## RESPUESTA A SEGUNDA SOLICITUD DE ACLARACIÓN AL ESTUDIO DE IMPACTO AMBIENTAL CATEGORÍA 2

PROYECTO: ESTUDIO, DISEÑO, CONSTRUCCIÓN Y FINANCIAMIENTO DEL  
CAMINO SAN JOSÉ – CALIDONIA – PLATANARES – PIXVAE

## RESPUESTAS A SEGUNDA ACLARATORIA

4. Polígono de Extracción de Río Seco.

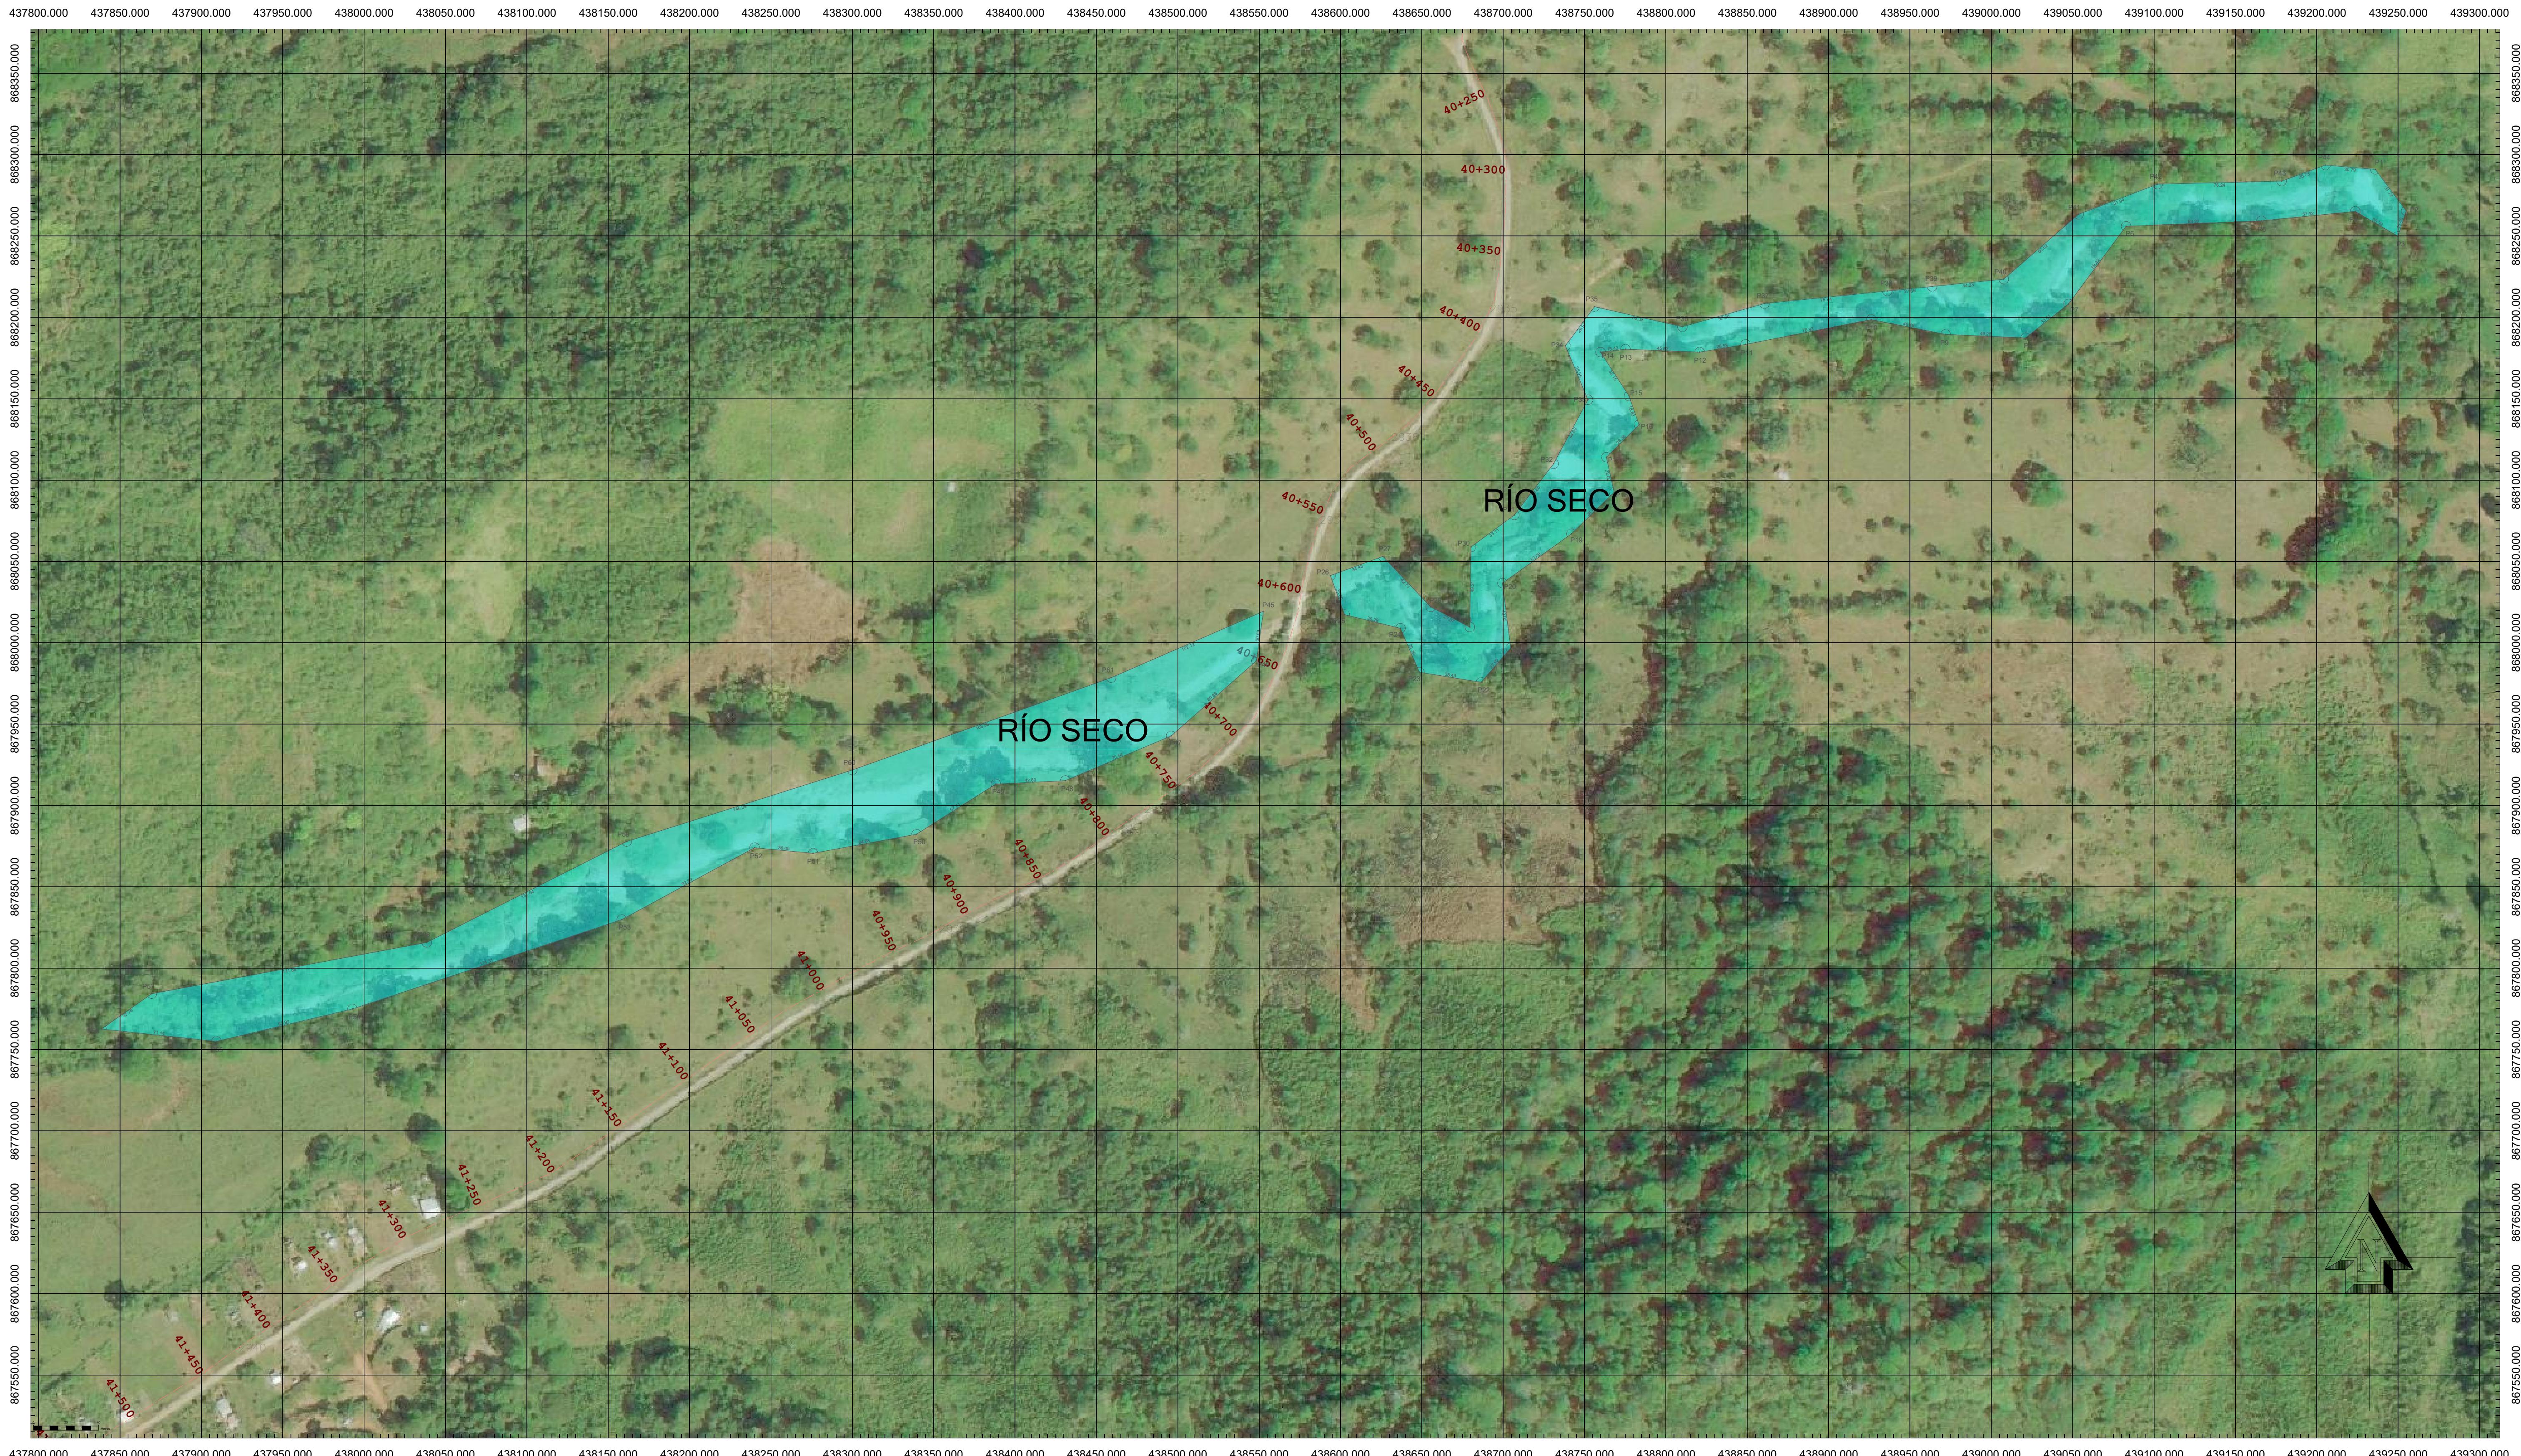
- a. Aclarar si se utilizará toda el área de las fuentes de material de Río Lovaina y Río Seco para extracción, según las coordenadas presentadas. De no utilizar toda el área:

- Aportar área de cada zona de extracción y volumen de material a extraer. **R: Se utilizará toda el área de Río Lovaina y Río Seco. El volumen a extraer es de 140,000 m<sup>3</sup> para Río Lovaina y 10,000 m<sup>3</sup> para Río Seco. Ver planos denominados Polígono de Extracción de Río Seco y Polígono de Extracción Fuente Río Lovaina.**

5	Camino de Acceso R. Lovaina (intersección 2) Fuente de Material R. Seco	3232.19	El camino de acceso R. Lovaina (intersección 2) no cruza el río Seco. El acceso a la Fuente de Material Río Seco se realizará desde la vía existente (alineamiento de la carretera). Se adjunta plano denominado Polígono de Extracción de Río Seco. Las coordenadas se presentan en Excel en DATUM WGS84.
6	Camino de Acceso R. Lovaina (servidumbre) Fuente de Material R. Lovaina	341.06	El camino de acceso existente es una servidumbre existente que llega hasta el R. Lovaina, mediante el cual se puede accesar a la fuente de material R. Lovaina (vado existente). Justamente por esto se ha considerado utilizar este acceso existente, de manera que no se requiera construir ningún acceso nuevo. Se presenta plano y coordenadas del acceso sin el traslape. Ver plano denominado Patio de Cantera Lovaina-Pixvae.
7	Camino de Acceso R. Lovaina (servidumbre) Fuente de Material R. Seco	3081.91	El camino de acceso R. Lovaina (servidumbre) no cruza el río Seco. El acceso a la Fuente de Material Río Seco se realizará desde la vía existente (alineamiento de la carretera). Se adjunta plano denominado Polígono de Extracción de Río Seco. Las coordenadas se presentan en Excel en DATUM WGS84.

**PATIO DE CANTERA**  
**LOVAINA - PIXVAE**

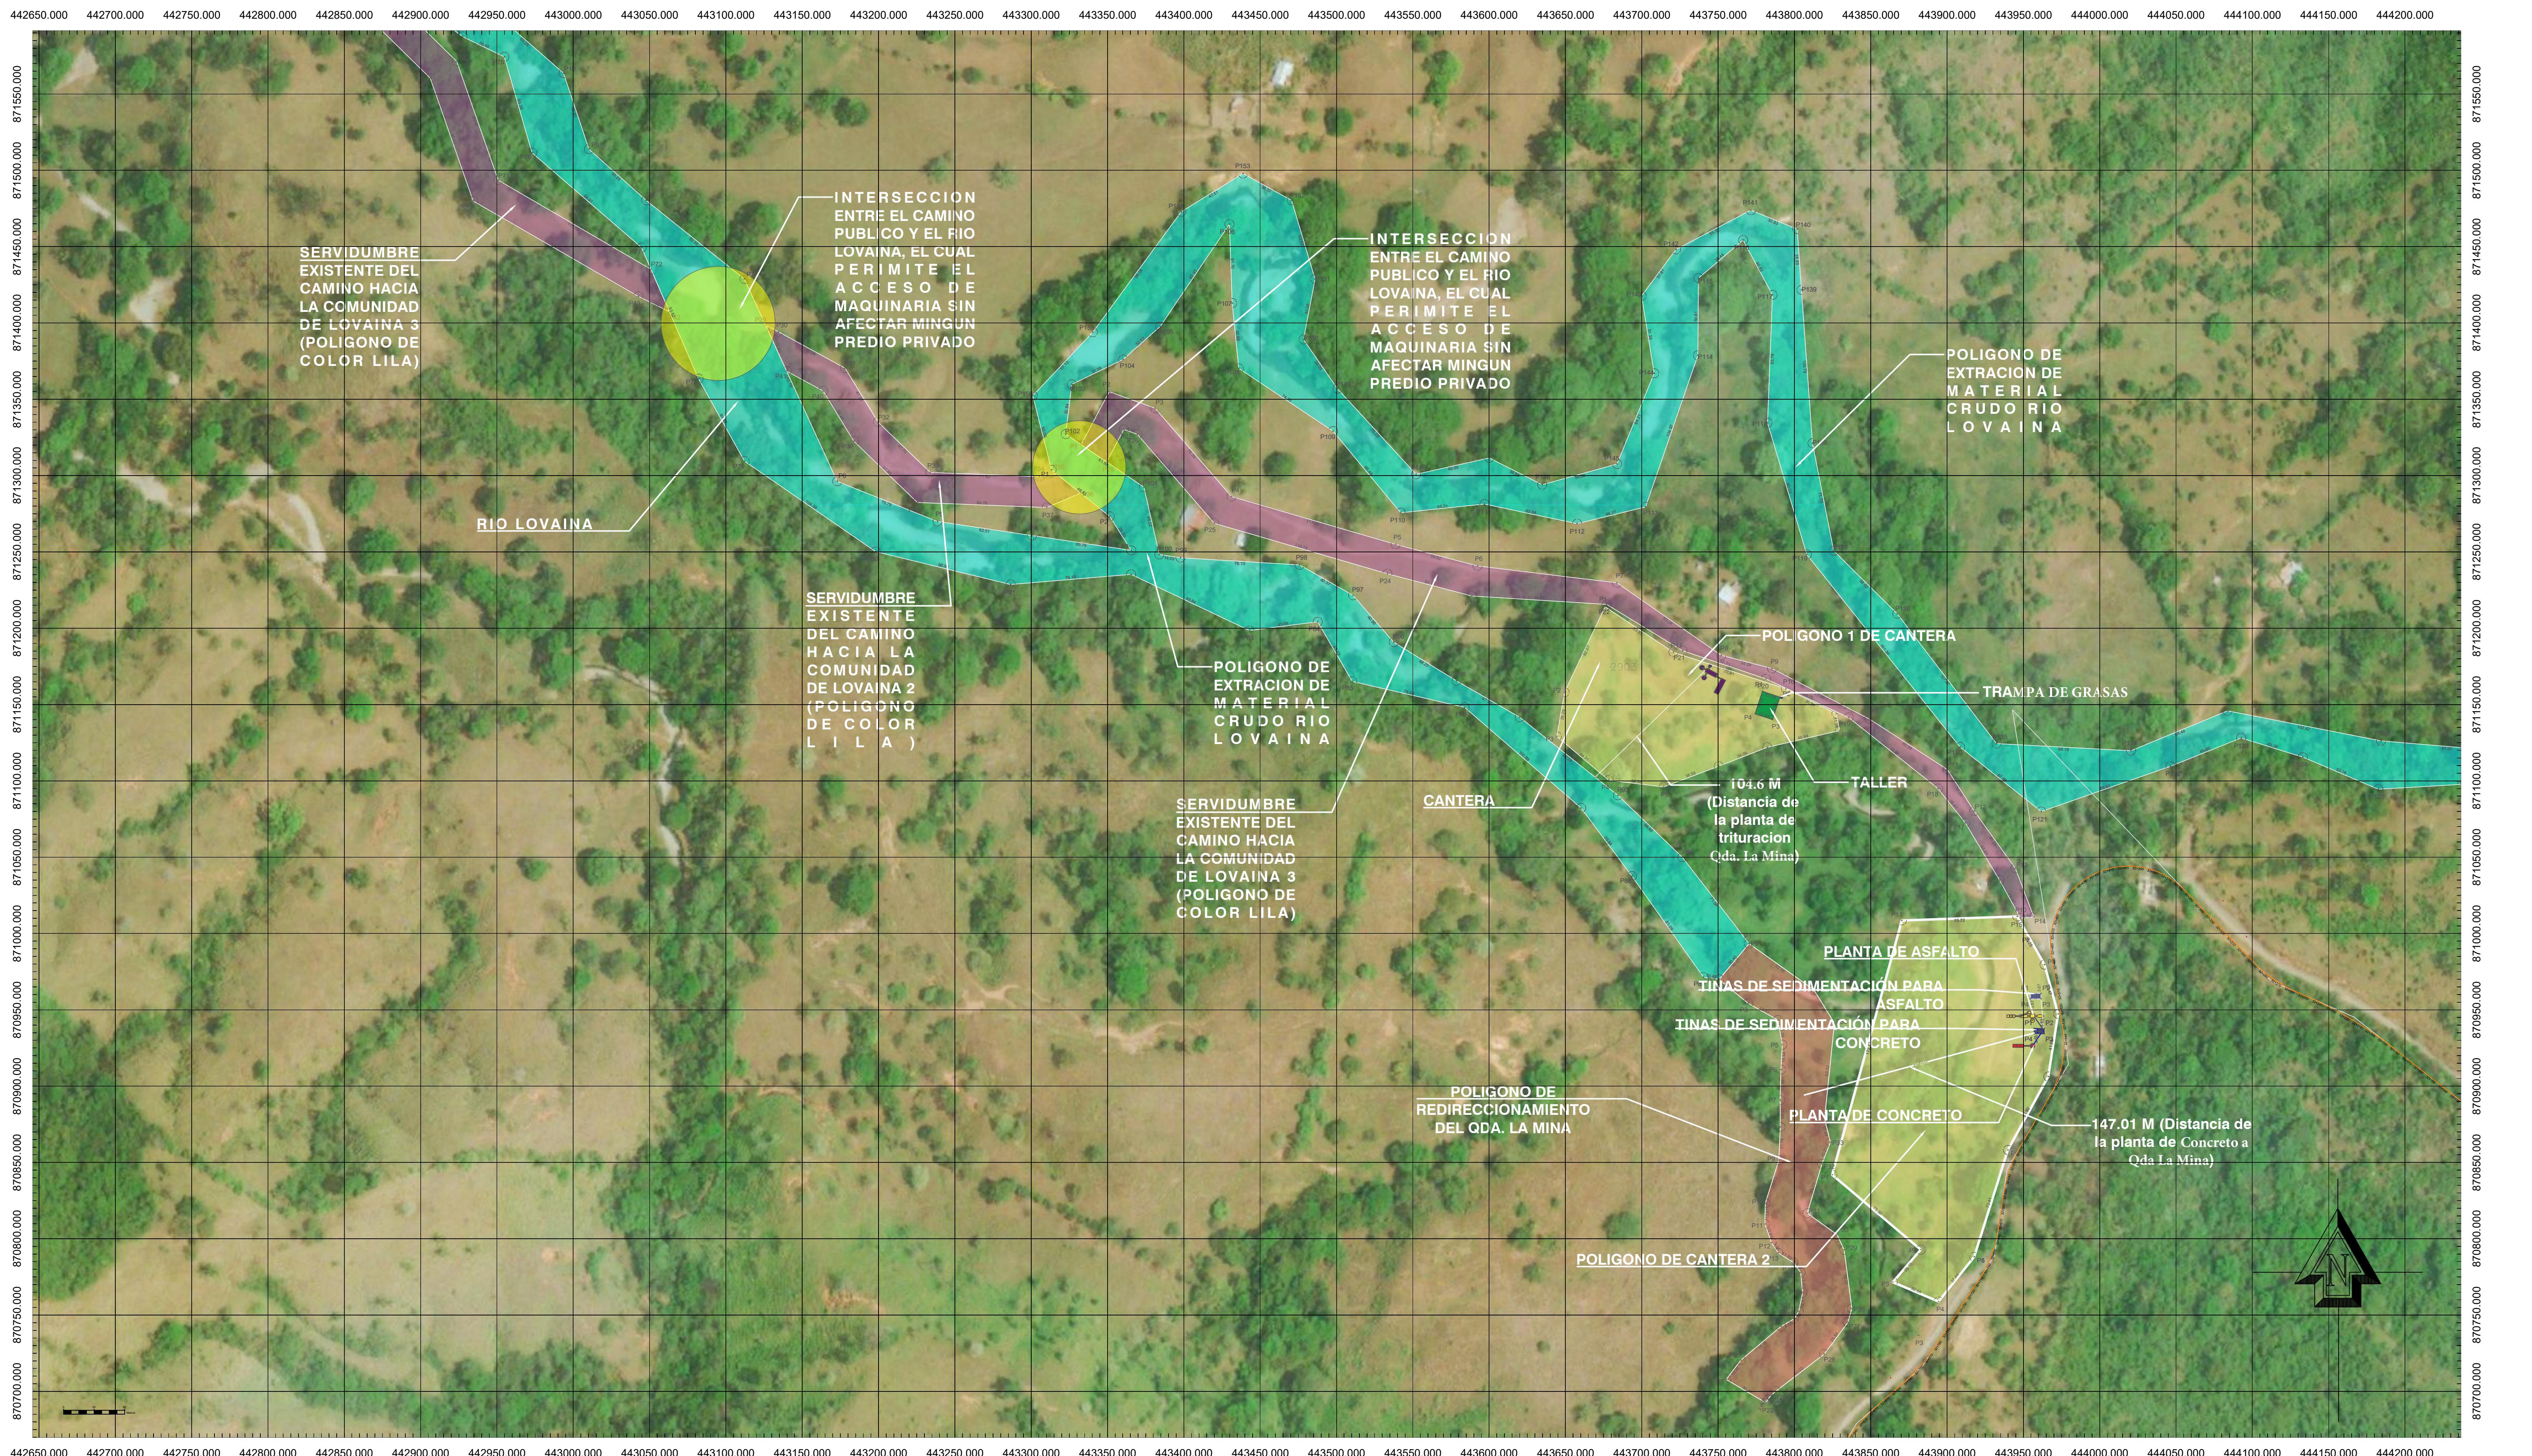
- a. Presentar coordenadas UTM del área a utilizar para taller e indicar la superficie. Además, representar gráficamente en plano. **En Plano denominado Patio de Cantera Lovaina Pixvae se presenta la ubicación del Taller, el cual ocupará un área de 186.38 m<sup>2</sup>. El mismo estará ubicado en el polígono asignado a la actividad de trituración (Polígono 1 de Cantera).**

7. En respuesta a la pregunta 8, de la primera información aclaratoria solicitada mediante Nota DEIA-DEEIA-AC-0161-0610-2021, literal (c) se indica que, "Se puede observar en el plano". Sin embargo, verificando planos, no se indica la distancia de la planta respecto a la Quebrada La Mina. Por lo que se solicita:

8	Camino de Acceso R. Lovaina (servidumbre) Planta de Asfalto y Concreto	0.14	Se presenta plano y coordenadas del acceso sin el traslape. Ver plano denominado Patio de Cantera Lovaina-Pixvae.

- b. Aclarar el área a utilizar de la finca 336892, propiedad de Ganadera San Rafael, según el área arrendada en el contrato. Presentar coordenadas UTM. **El área a utilizar es de 3.5 Has. Ver Plano denominado Patio de Cantera Lovaina Pixvae.**

- a. Indicar la distancia y las coordenadas UTM de ubicación de la planta respecto a la Quebrada La Mina. **R: La distancia de la Planta hasta la Qda. La Mina es de 104.60m.**

**Ver Plano denominado Patio de Cantera Lovaina Pixvae.**
